**Oggetto: ID 7855. GRAVINA DI PUGLIA (BA): Progetto per la costruzione e l'esercizio di un impianto agrifotovoltaico, delle opere connesse e delle infrastrutture indispensabili, denominato "LO SCHIAVO". Procedura di Valutazione di Impatto Ambientale ai sensi dell'Art. 23 del D. Lgs. 152/2006 (PNIEC). Proponente: Società Ambra Solare 13 Srl.**

**Riscontro Vs. nota Prot. 0001286-P del 07/07/2022.**

## CHIARIMENTI

**Figura 1 - Punti di scatto ed opere in progetto: Delimitazione Area impianto (in verde) SET (in rosso), SE (in blu)**

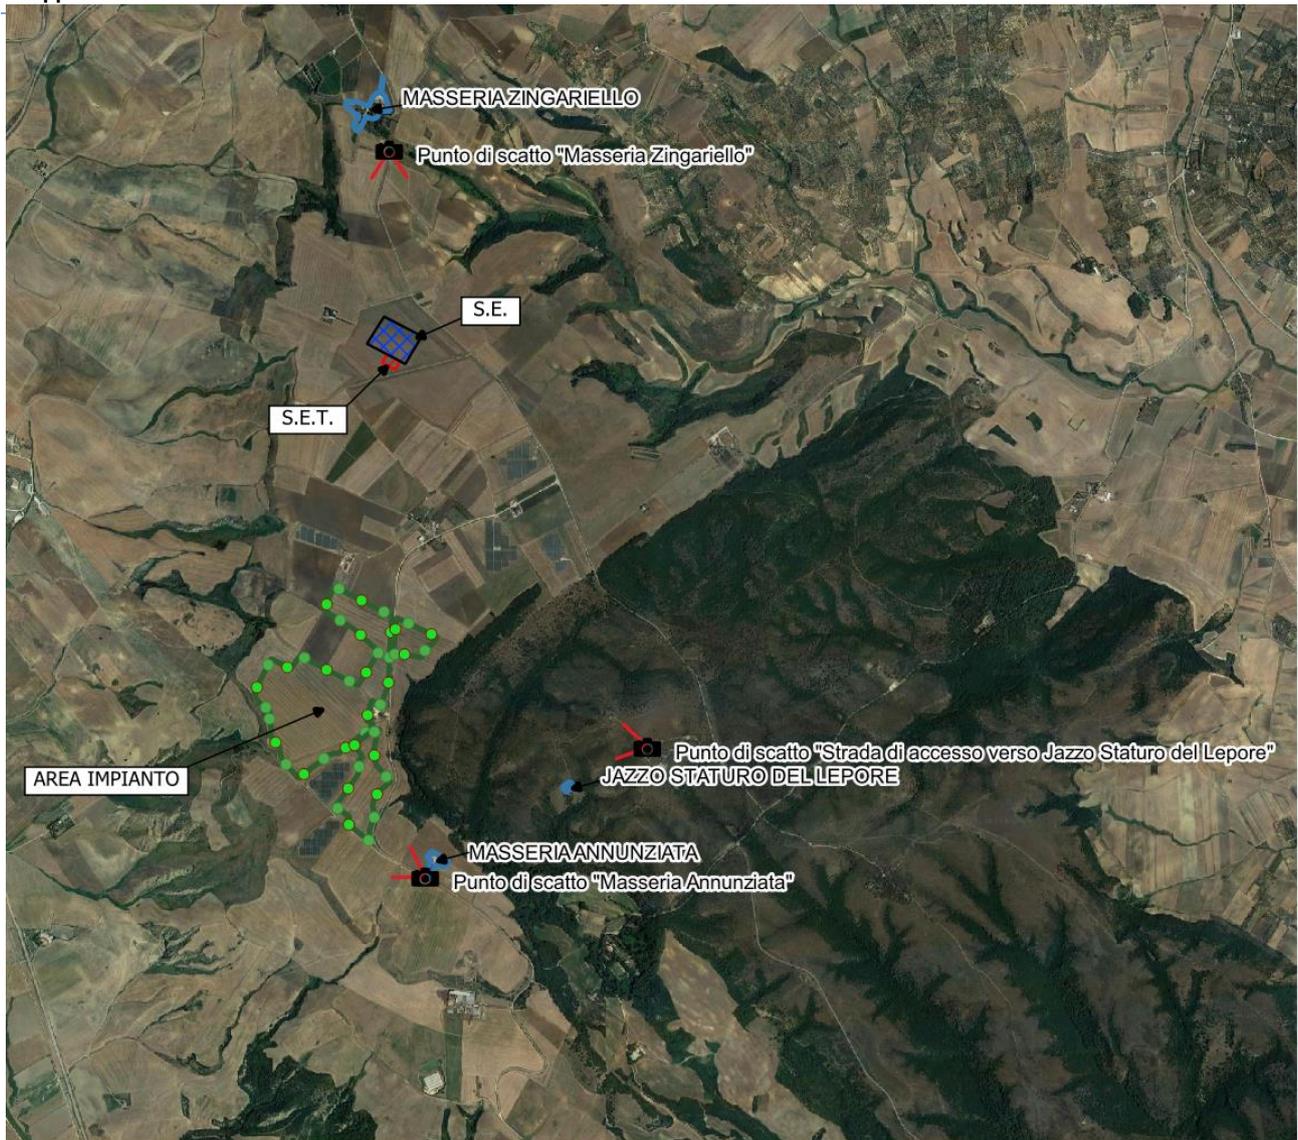
- 2. Si ritengono non esaustive le fotosimulazioni prodotte quasi esclusivamente dalla strada San Domenico, che separa l'area ZPS di Bosco Difesa Grande dall'area di intervento. Si chiedono ulteriori fotosimulazioni dalle segnalazioni architettoniche/archeologiche, individuate quali UCP dal PPTR, presenti nell'area vasta di riferimento individuata, quali la Masseria Annunziata (posta a 400 m dall'impianto), dallo Jazzo Staturò del Lepore e dalla Masseria Zingariello (a riprova di quanto rappresentato nelle Mappe di intervisibilità Teorica). Inoltre, dalle MIT, riportate nel documento "Valutazione degli impatti cumulativi", dovranno essere individuati i punti di ripresa dai quali sono visibili anche gli impianti esistenti e quelli autorizzati, presenti nell'ambito distanziale considerato (buffer di 3 km). Le fotosimulazioni dovranno comprendere anche la sottostazione elettrica, dovranno essere realizzate con ottiche più vicine possibili a quanto percepito dall'occhio umano, in condizioni di piena visibilità, ovvero in assenza di nuvole, nebbia, foschia o condizioni di luminosità poco favorevoli alla lettura del contesto e dovranno essere corredate da una planimetria che indichi i coni ottici dei punti di ripresa. A completamento, si chiedono fotosimulazioni dall'alto (da realizzare con drone), comprensive degli impianti esistenti e autorizzati.*

Al fine di meglio argomentare l'aspetto visivo/percettivo delle opere in progetto, in ottemperanza alle specifiche richieste formulate da codesto Spett.le Ministero, si riporta una cartografia con indicazione dei punti di scatto effettuati dagli specifici punti di osservazione richiesti:

- Masseria Annunziata;
- Jazzo Staturò del Lepore;
- Masseria Zingariello;
